TÍTULO:
PROYECTO MODIFICADO DE URBANIZACIÓN DEL POLÍGONO 1-15-a DE LAS NN.SS. DE MANACOR

ANEJO 00: SUBSANACIÓN DE DEFICIENCIAS

INFORME TÈCNIC

Assumpte: projecte urbanització 1-15-A
Num. Exp.: 2018/3756

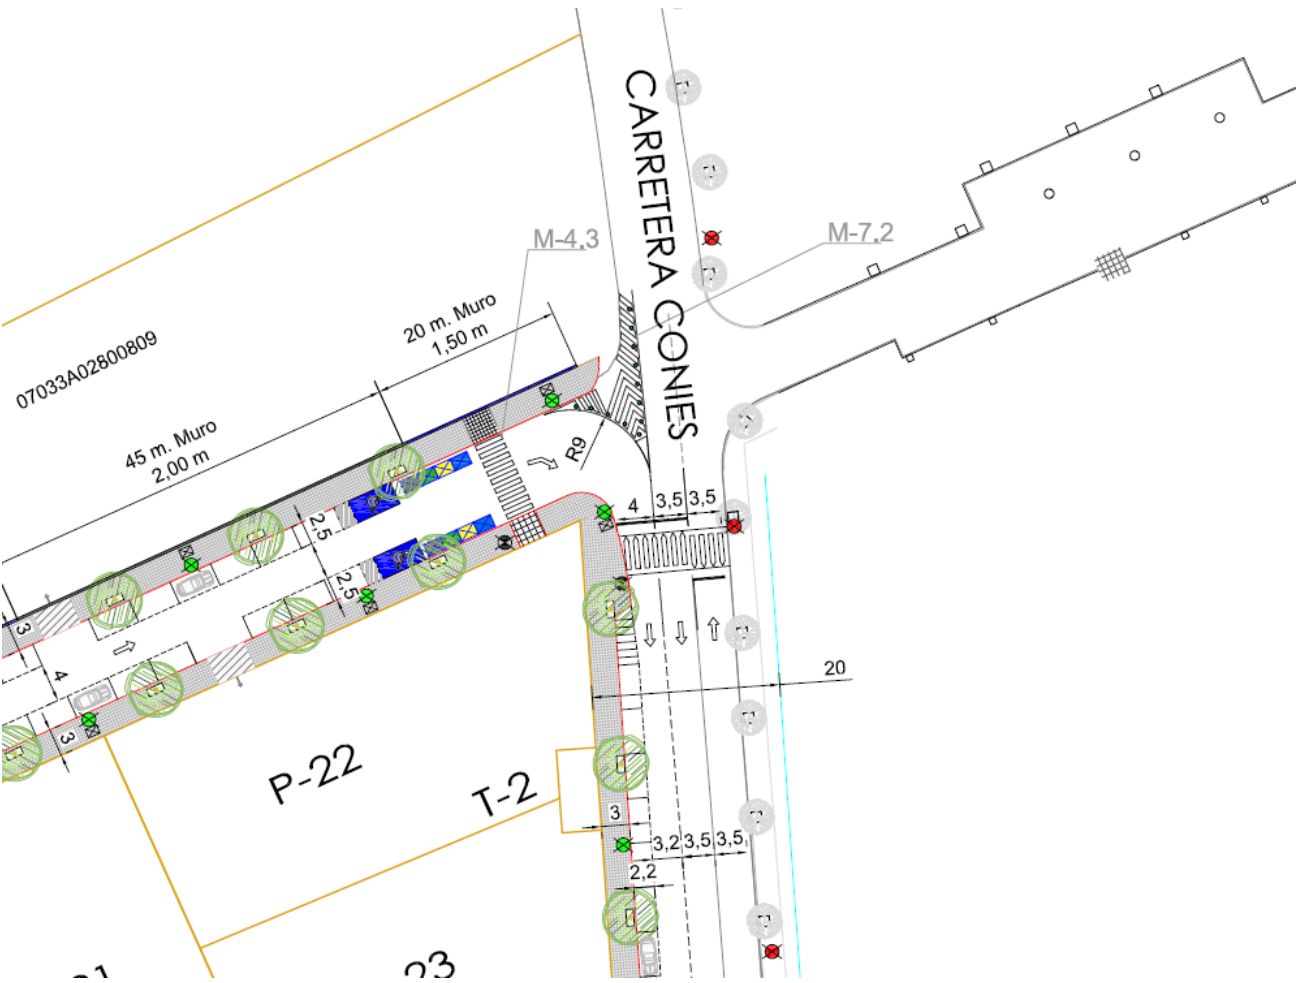
a.1) El grau de detall de la documentació gràfica presentada (full 05) no aporta la informació suficient a poder validar la solució proposada a l'encreuament del vial A amb la carretera Ma- 332-2 de Conilles. Cal acreditar la geometria de la configuració del encreuament.

Se ha realizado una mejora geométrica en la configuración del cruce del vial A con la carretera Ma-332.2 de Conies, tal y como se detalla en los planos 05.1 y 05.2, siguiendo las siguientes premisas:

Se ha respetado la geometría actual del la Carretera Ma-332.2 y los ejes de línea blanca existente en el pavimento a lo largo del todo el tramo desde la conexión del Vial A hasta la glorieta de la Ma-15, tal y como se detalla en el plano 05.1.

BALIZA CILÍNDRICA CH-75
EN INTERSECCIÓN CONILLES-VIAL A
(COTAS EN mm)

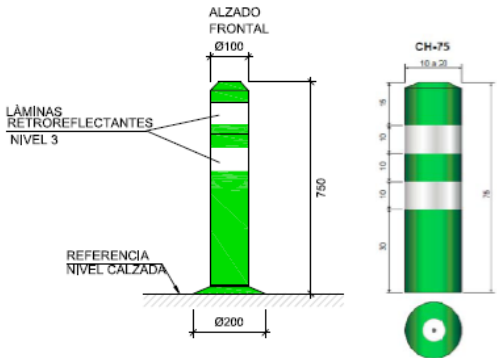
a.2) Amb la senyal vertical R400A de direcció obligatòria cap a la dreta es dirigeix el trànsit que s'incorpora a la Ma-332-2 des de el vial A, però no s'especifica quina solució física s'implantarà per evitar la maniobra de gir a l'esquerra.

Se ha especificado la solución física para evitar la maniobra de giro a izquierda, tal y como se detalla en los planos 05.1 y 05.2, mediante los siguientes elementos:

Se ha dotado de balizas cilíndricas (del tipo CH-75, según las Recomendaciones sobre balizamiento de carreteras Orden Circular Borrador mayo 2011) en la isleta pintada generada por el cruce, de tal manera que se impida físicamente el giro a izquierda desde el vial A a la Ma-332-2.

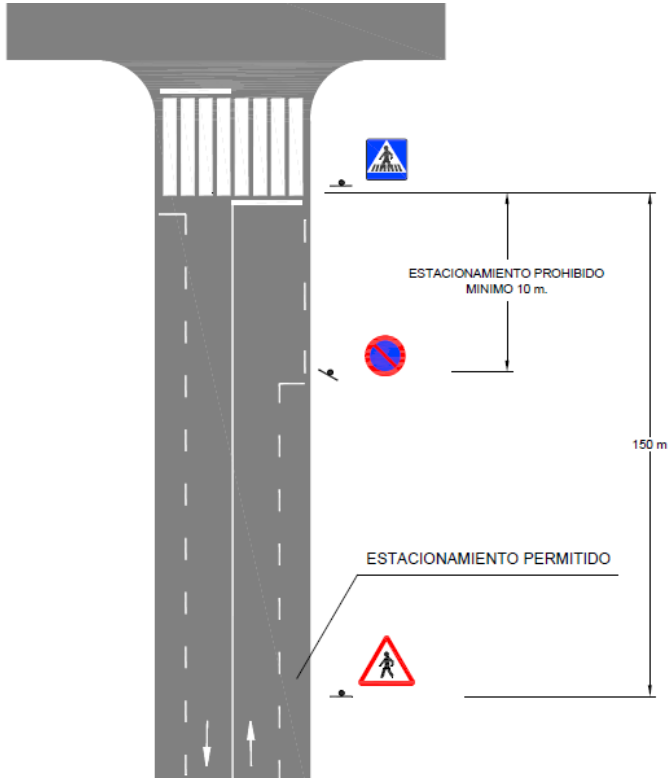
a.3) La senyalització dels passos de vianants s’ha d’ajustar a les determinacions del Art. 7.10 de la vigent “Norma 8.1 – IC Señalización Vertical” del Ministeri de Foment.

Se ha realizado la adaptación de la señalización de los pasos de peatones a la norma vigente, tal y como se detalla en los planos 05.1 y 05.2.

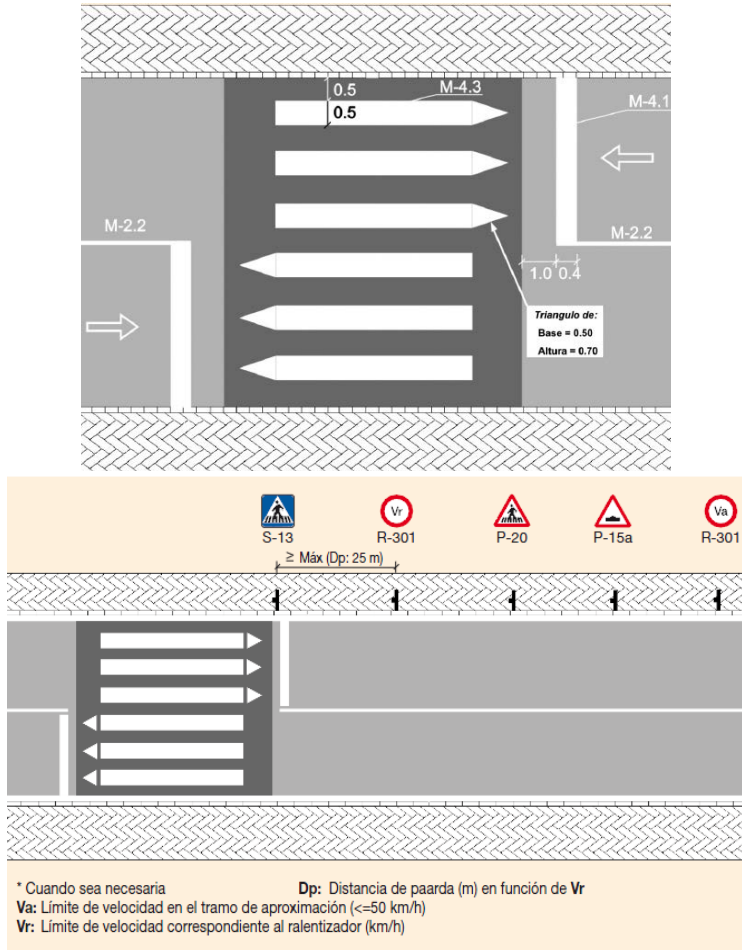
a.4) Respecte del pas elevat que es proposa a la Ma-332-2, aquest no es defineix ni es senyalitza d’acord amb la ordre “FOM/3053/2008, de 23 de septiembre, por la que se aprueba la Instrucción Técnica para la instalación de reductores de velocidad y bandas transversales de alerta en carreteras de la Red de Carreteras del Estado”. Es proposa dotar aquest pas de vianants de senyalització reflectant i lluminosa (senyal S-13) per tal d’incrementar la seva visibilitat i per tant la seva seguretat.

Se ha adaptado la configuración del paso elevado y señalización, a la Orden FOM/3053/2008, tal y como se detalla en los planos 05.1 y 05.2, y que se representa en la figura 3.4.1.1/3.4.1.2 extraída de la normativa:

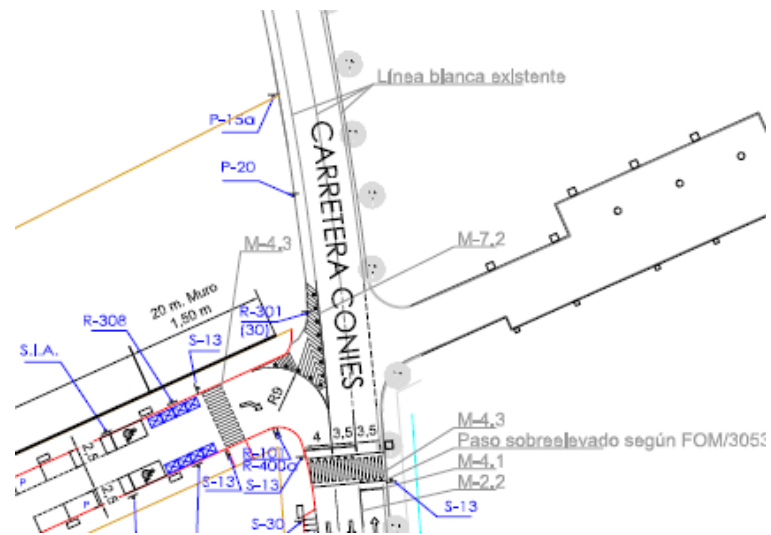
a.5) No s’indica la limitació de velocitat a implantar a l’àrea en estudi. Es considera necessari limitar la velocitat de tot l'àmbit d'actuació a 30 km/h per motius de seguretat vial. Aquesta limitació es proposa també en el tram de la carretera Ma- 332-2 de Conilles, d’aproximació al pas elevat indicat, considerant la proximitat amb l’hospital de Manacor i el gran nombre de vianants que acudeix a aquest centre sanitari.

Se ha realizado una instauración de zona 30 en el ámbito de estudio, visible mediante señalización vertical y que se detalla en el plano 05.2 Planta de Señalización, siguiendo la siguiente premisa:

Se ha dotado de señalización vertical de limitación de velocidad a 30 km/h del tipo S-30 y R-301 en los inicios de los tramos del ámbito de proyecto, que abarcan: el tramo de la carretera Ma-332.2 de Conies, la totalidad del vial A, y el vial de servicio paralelo a Via Palma incluido en el ámbito de proyecto.

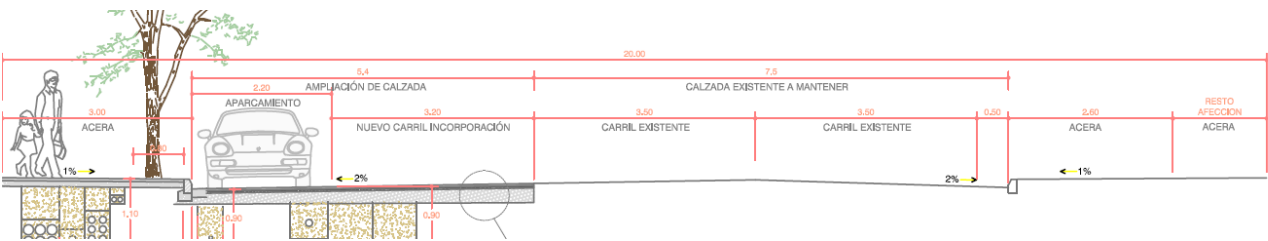
a.6) A la carretera Ma- 332-2 de Conilles es modifica la secció de la carretera desviant el seu eix i reduint l’amplària de la seva secció. Al full 6 “Secciones tipo” no s’indiquen les mides dels carrils que conformaran la calçada.

Se ha realizado una mejora geométrica, visible en el plano 05.1 Planta de Proyecto, para mantener las características geométricas actuales de la Ma-332-2 y así no afectar el trazado y sección existente de la carretera de Conies. Se destacan las siguientes premisas:

Se ha respetado el trazado y geometría actual del la Carretera Ma-332.2 en todo su desarrollo visible en el plano 05.1 con el objetivo de no afectar la actual Ma-332-2. Por lo tanto se ha actuado en el nuevo tercer carril de incorporación adecuándolo al trazado actual de la Ma-332.2, como una ampliación de plataforma, sin modificar el tronco de la calzada existente.

Se han modificado las secciones del plano 06.1 para representar la anterior premisa.

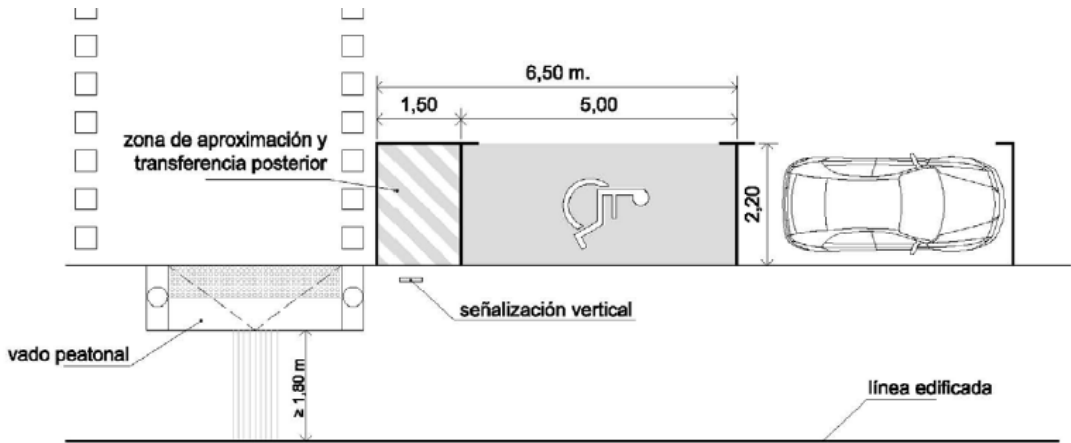
a.7) Els aparcaments adaptats, s’hauran d’ajustar a la vigent normativa d’accessibilitat (Ordre VIV/561/2010).

Se ha realizado la adecuación de las plazas de aparcamiento adaptado a la vigente normativa **Ordre VIV/561/2010**, tal y como se muestra en el plano 05.1 Planta de Proyecto, y que se detalla en la siguiente imagen extraída de la normativa:

Se ha dotado de un ancho mínimo de 2,2 m y un máximo de 2,5 m para estas plazas de aparcamiento.

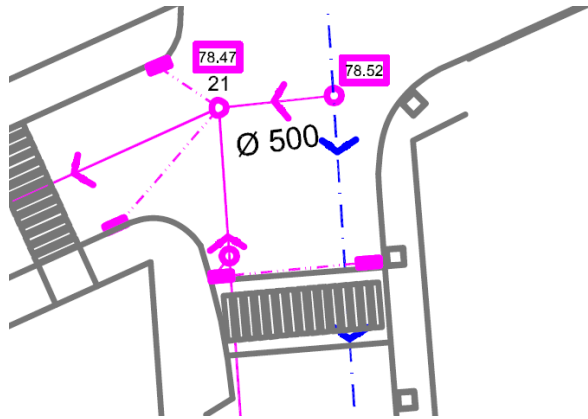
a.10) Respecte dels accessos a les parcel·les, considero que es un factor a tenir en compte als efectes de definir la distribució de l’arbrat i els elements de l’enllumenat públic. D’acord amb el projecte de reparcel·lació urbanística de l’àmbit en estudi aprovat cal determinar si es necessari definir accessos per a les parcel·les en terreny rústic que confrontaran amb el Vial A.

Se han marcado los accesos a las parcelas para no interferir con arblado ni alumbrado, y se muestran en el plano 05.1 Planta de Proyecto.

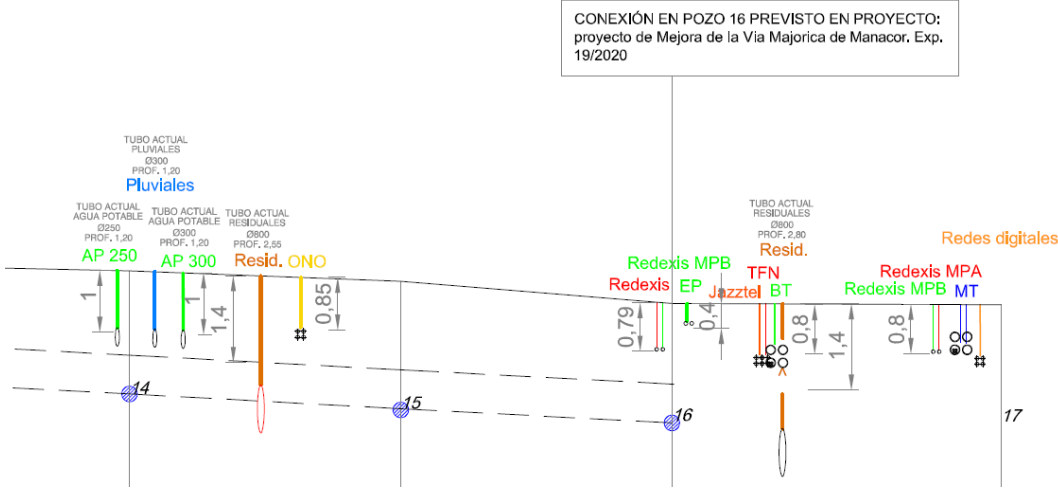
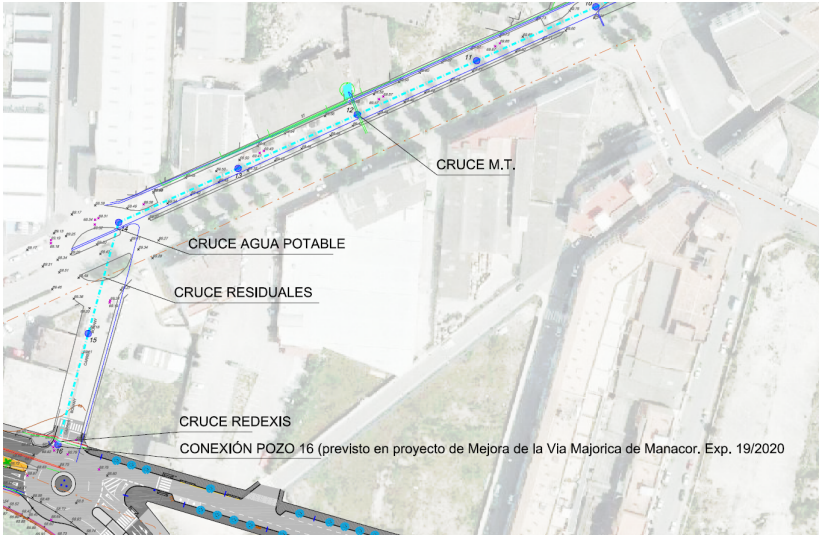
Cal identificar, tant en planta com en secció, les interseccions entre el col·lector que es proposa i els serveis soterrats existents als vials per on discorre el seu traçat, sobre tot a la Ma-15 C, a la Via Majorica i la Ronda Felanitx. Una vagada identificades les interseccions, s'haurà d'especificar detalladament com es resoldran cadascuna d'elles.

Se han marcado en el plano de perfil longitudinal todos los cruces del nuevo colector con los servicios existentes. Se remarca que la traza del colector, tanto en planta como en alzado, permite la instalación del mismo sin interferir con dichos servicios existentes, tal y como se detalla en los planos 10.3 y 10.4.
